REPORTE DE AUDITORIA AMBIENTAL

Obras de Remediación Ambiental Realizadas en la
Localidad de Abra Pampa, Provincia de Jujuy, Argentina
C.P. BID N° 1865/OC-AR-Proyecto PNUD ARG/07/008

PROGRAMA II GESTION AMBIENTAL MINERA

30 de Octubre de 2017

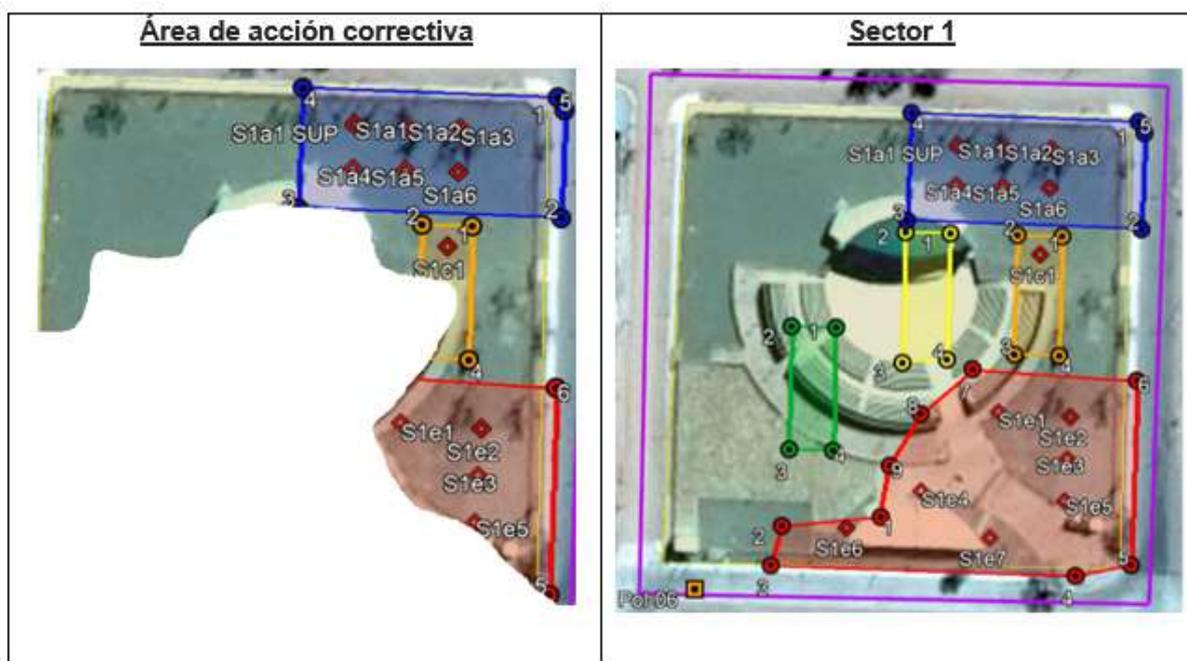
Cubrir el área que presenta suelos con efectos residuales con una cubierta impermeable y continua que evite las potenciales vías de exposición.

- Superficie: 5000 m²
- Especificación: Hormigón (H20) - Malla Q197 – Tensión admisible: 70 Kg/cm²
- Dosificación: 1,3,3: Cemento 1 parte; Piedra partida 3 partes; Arena 3 partes
- Espesor 15 cm
- Losa continua en toda su extensión
- Paños 5m x 5m (máximo lado 5m)
- Junta de trabajo cada 5 m (profundidad 1 cm); rellena con sellador sintético
- Malla: Q197 6mm 15 x 15 cm
- Altura de la malla: colocada en el tercio superior del espesor de la losa

Sector 4:

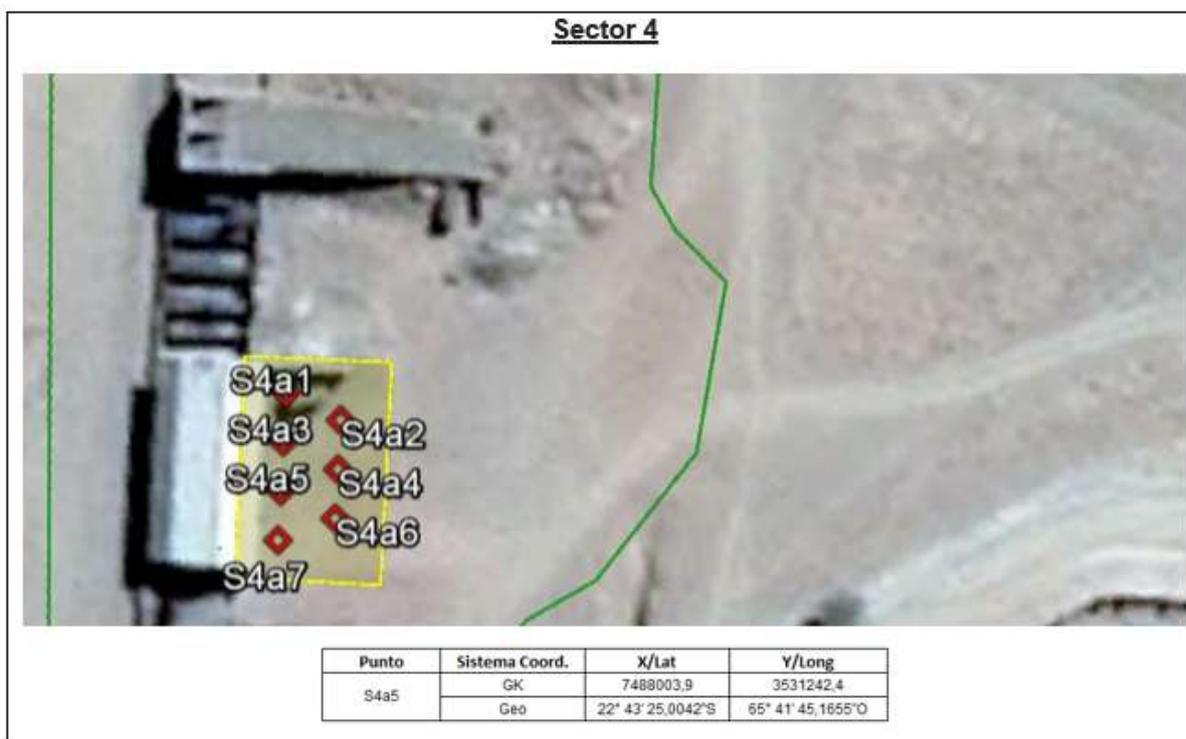
Debido a que presenta más del 10% de las muestras excediendo el criterio de referencia y por lo menos una muestra en más del doble del estándar para Zn y Pb (1410mg/kg de Zn y 1020 mg/kg de Pb), se recomiendan acciones adicionales.

Excavación de un área de 6m de diámetro alrededor del punto de muestreo S4a5 hasta 20 cm de profundidad y reemplazo del suelo con impacto residual retirado, por una capa de suelo limpio. Al hacerlo, tomar cuidado y precaución para prevenir la mezcla vertical si hubiera suelo afectado subyacente.

La recomendación de colocar 20 cm de suelo limpio se realiza considerando los trabajos antecedentes de remoción, en base a los términos originales del plan de remediación.

Sector 5:

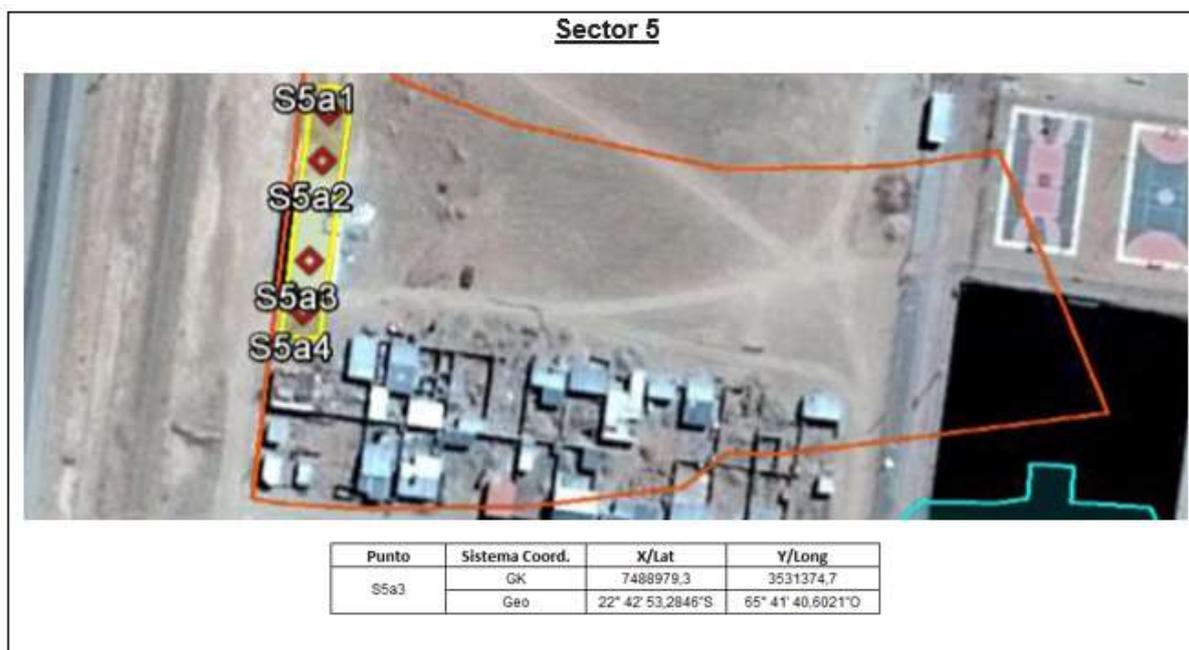
Debido a que presenta más del 10% de las muestras excediendo el criterio de referencia y por lo menos una muestra en más del doble del estándar para Zn, Pb y Cu (1210mg/kg de Zn, 2020 mg/kg de Pb y 492 mg/kg de Cu), se recomiendan acciones adicionales.

Excavación de un área de 6m de diámetro alrededor del punto de muestreo S5a3 hasta 20 cm de profundidad y reemplazo del suelo con impacto residual retirado, por una capa de suelo limpio. Al hacerlo, tomar cuidado y precaución para prevenir la mezcla vertical si hubiera suelo afectado subyacente.

La recomendación de colocar 20 cm de suelo limpio se realiza considerando los trabajos antecedentes de remoción, en base a los términos originales del plan de remediación.

Sector 8:

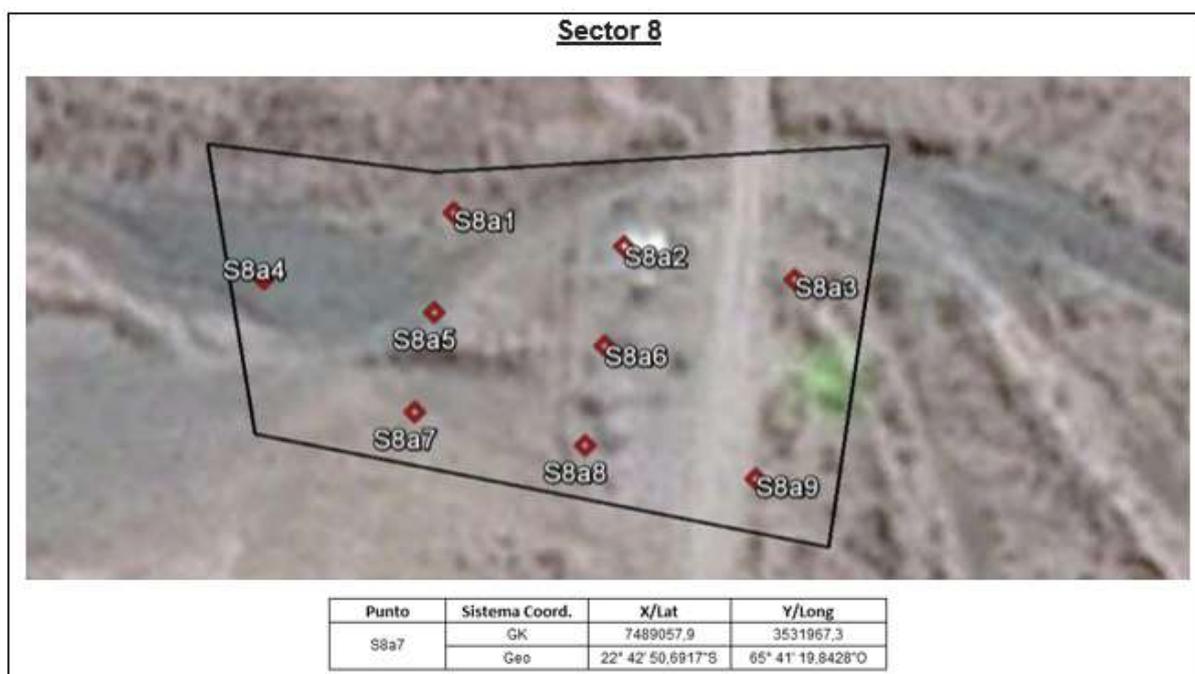
Debido a que presenta más del 10% de las muestras excediendo el criterio de referencia y por lo menos una muestra en más del doble del estándar para Pb y Zn (1040 mg/kg de Pb y 1931 mg/kg de Zn), se recomiendan acciones adicionales.

Excavación de un área de 10 m de diámetro alrededor del punto de muestreo S8a7 hasta 20 cm de profundidad y reemplazo del suelo con impacto residual retirado, por una capa de suelo limpio. Al hacerlo, tomar cuidado y precaución para prevenir la mezcla vertical si hubiera suelo afectado subyacente.

La recomendación de colocar 20 cm de suelo limpio se realiza considerando los trabajos antecedentes de remoción, en base a los términos originales del plan de remediación.

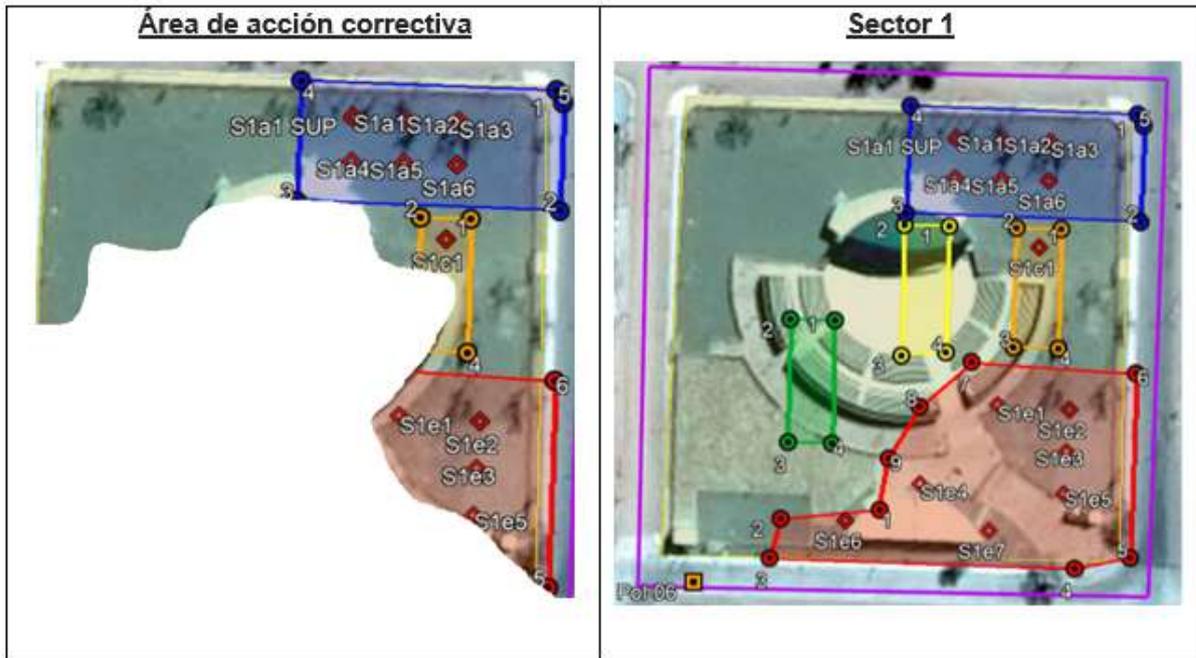
Cubrir el área que presenta suelos con efectos residuales con una cubierta impermeable y continua que evite las potenciales vías de exposición.

- Superficie: 5000 m²
- Especificación: Hormigón (H20) - Malla Q197 – Tensión admisible: 70 Kg/cm²
- Dosificación: 1,3,3: Cemento 1 parte; Piedra partida 3 partes; Arena 3 partes
- Espesor 15 cm
- Losa continua en toda su extensión
- Paños 5m x 5m (máximo lado 5m)
- Junta de trabajo cada 5 m (profundidad 1 cm); rellena con sellador sintético
- Malla: Q197 6mm 15 x 15 cm
- Altura de la malla: colocada en el tercio superior del espesor de la losa

- Remove piedra partida y 15 cm de suelos con impacto residual
- Compactar base de suelo y regarlo
- Incorporar la mezcla especificada y colocar la malla a la altura especificada
- Recolocar piedra partida nueva para dar terminación uniforme con las demás áreas cubiertas con el mismo material.

Sector 4:

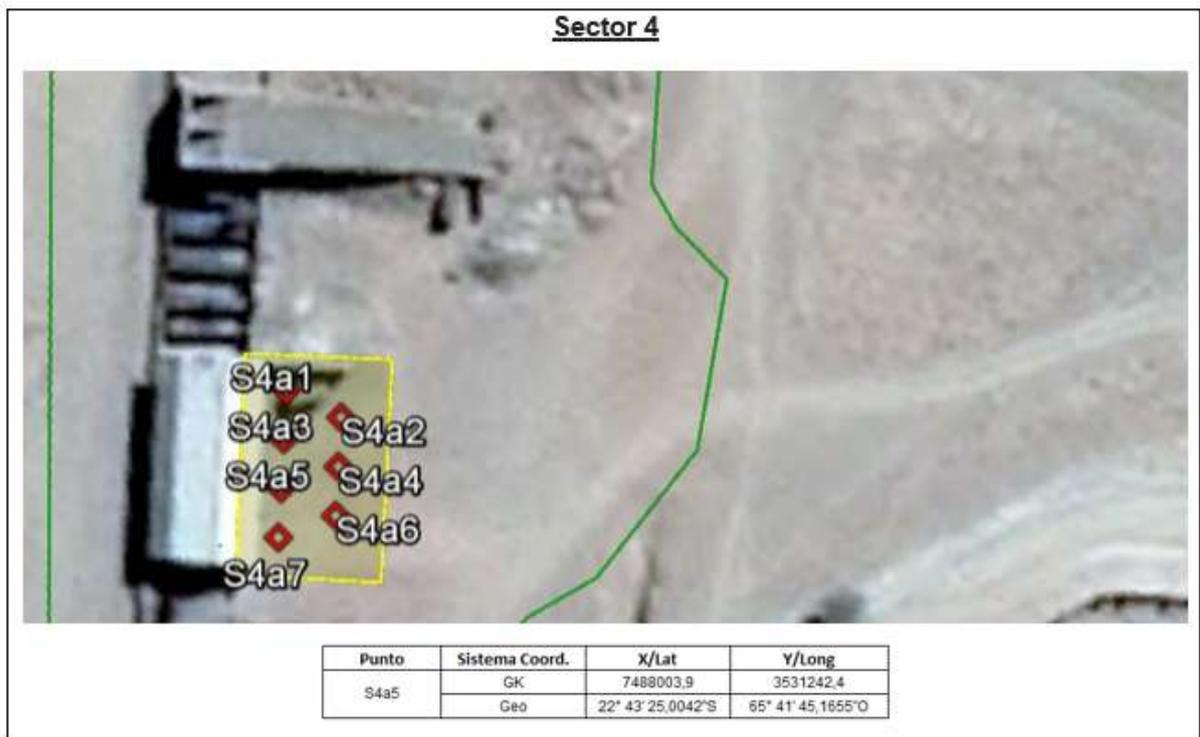
La localización del lugar de reemplazo de suelos corresponde a S4a5 y se muestra en la siguiente figura.

Excavación de un área de 6m de diámetro alrededor del punto de muestreo S4a5 hasta 20 cm de profundidad y reemplazo del suelo con impacto residual retirado, por una capa de suelo limpio. Al hacerlo, tomar cuidado y precaución para prevenir la mezcla vertical si hubiera suelo afectado subyacente.

La recomendación de colocar 20 cm de suelo limpio se realiza considerando los trabajos antecedentes de remoción, en base a los términos originales del plan de remediación.

Sector 5:

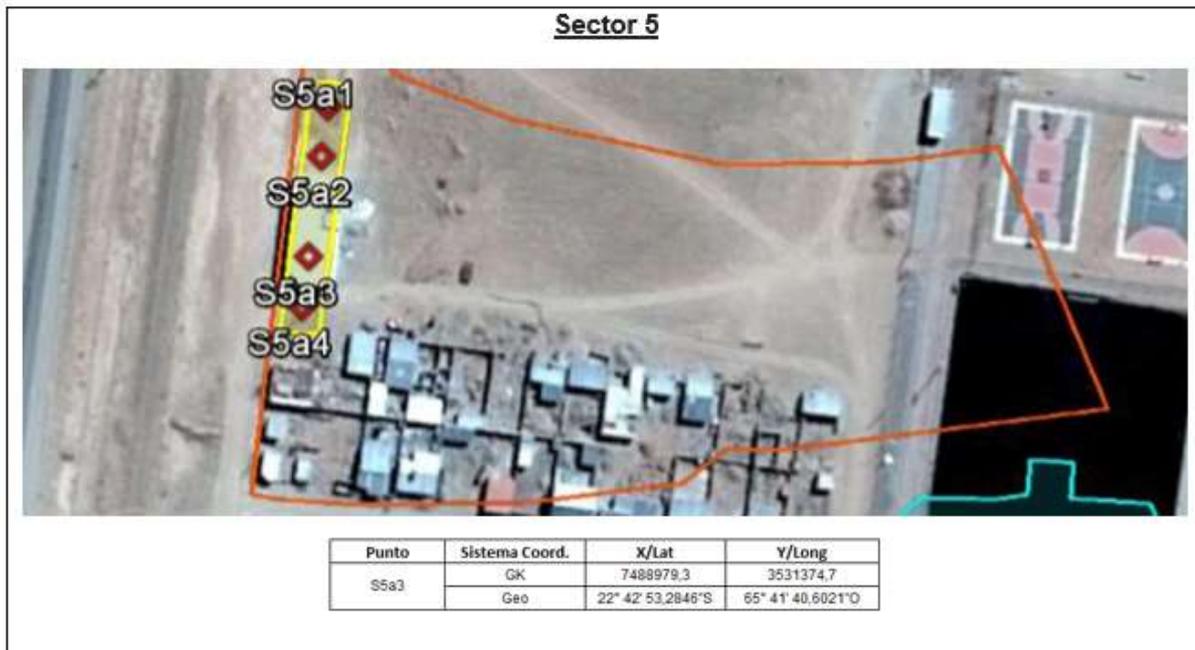
La localización del lugar de reemplazo de suelos corresponde a S5a3 y se muestra en la siguiente figura.

Excavación de un área de 6m de diámetro alrededor del punto de muestreo S5a3 hasta 20 cm de profundidad y reemplazo del suelo con impacto residual retirado, por una capa de suelo limpio. Al hacerlo, tomar cuidado y precaución para prevenir la mezcla vertical si hubiera suelo afectado subyacente.

La recomendación de colocar 20 cm de suelo limpio se realiza considerando los trabajos antecedentes de remoción, en base a los términos originales del plan de remediación.
